Rapport au Groupe permanent d'experts pour les équipements sous pression nucléaires

Rapport ASN référencé CODEP-DEP-2018-008378

Analyse des conséquences de l'anomalie de chute de la virole basse du GV 335 de Fessenheim 2 sur son aptitude au service

Figure 18 : VB 335-C décalage de la courbe de transition entre les zones de recette et d'intérêt

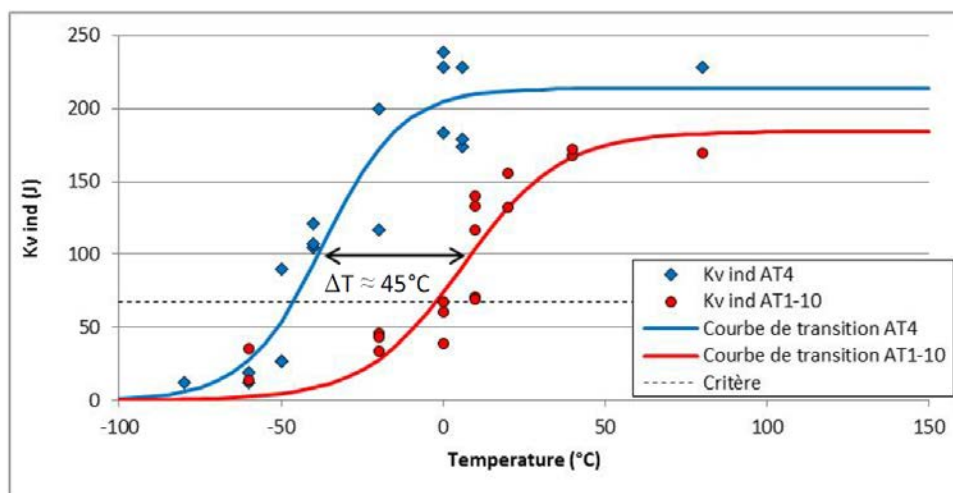
La valeur de 50°C de décalage dû à la ségrégation est issue de l'observation du décalage de la courbe de transition à l'issue des essais réalisés en pied et en zone ségréguée de la VB 335-C. Le décalage observé est de 45°C (figure 18), Areva NP ayant fait le choix d'une valeur de 50°C qui est enveloppe de la valeur expérimentale.
